Keuringsverslag van een elektrische laagspanning- en zeer lage spanningsinstallatie

NIET CONFORM

Straatnaam Atembekestraat
Huisnummer 189
Busnummer
Postcode 9500
Gemeente Geraardsbergen
Land België

Controlebezoek van een oude huishoudelijke elektrische installatie van een wooneenheid bij verkoop op vraag van de verkoper volgens (KB 08/09/2019) - AREI Boek 1- 8.4.2. en 8.2.1. en 4.2.4.3.

Afbeelding schakel- en verdeelbord:

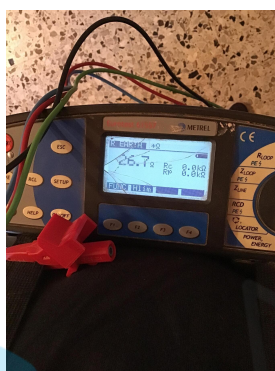
Ri algemeen: 0,107 MΩ

NOK

I2.01 De waarde van de isolatieweerstand van één of meerdere stroombanen is kleiner dan 0,5M ohm (Boek 1 Onderafdeling 6.4.5.1.)

I5.09 De genaakbare, naakte onder spanning staande delen zijn onvoldoende afgeschermd. (Boek 1 Afdeling 5.1.4. en 4.2.2.3.)

I5.14 Een alpolige scheidingsschakelaar is te voorzien om bord volledig spanningsloos te kunnen zetten. (Boek 1 Onderafdeling 5.3.5.1.B. en nota)
